Referanser:
Dykkar:
Vår: 16/1871 - 18/3975

Løyve til legalisering av terrasse og verandra, løyve til oppføring av tilbygg, levegg - gbnr 185/183 Isdal

Administrativt vedtak. Saknr: 059/18

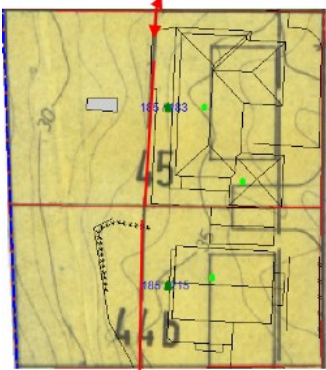
Nabo, gbnr 185/215, sin bekymring er at tiltak på gbnr. 185/183 kjem stadig nærare deira grense. Det er ønskeleg for nabo å vere skjerma mest mogleg i høve innsyn.

Den omsøkte leveggen levegg mellom eigedomane ønskas satt opp for å skjerme begge partar for innsyn på bakkenivå.

Den omsøkte levegg er vist avslutta i kant med etablert terrasse/platting på gbnr. 185/183 og vil ikkje vere i strid med regulert byggegrense mot sjø. Den omsøkte leveggen er plassert i nabogrense mellom gbnr. 185/183 og 185/215 og har høgde på 2 meter som inneber at den er søknadspliktig. Gjensidig naboerklæring for plassering i grense må foreligge.

Administrasjonen har på bakgrunn av føreliggande naboerklæringar lagt til grunn at nabomerknad i høve veranda og terrasse på støttemur fell vekk, samt at det er semje om oppføringa av levegg som omsøkt.
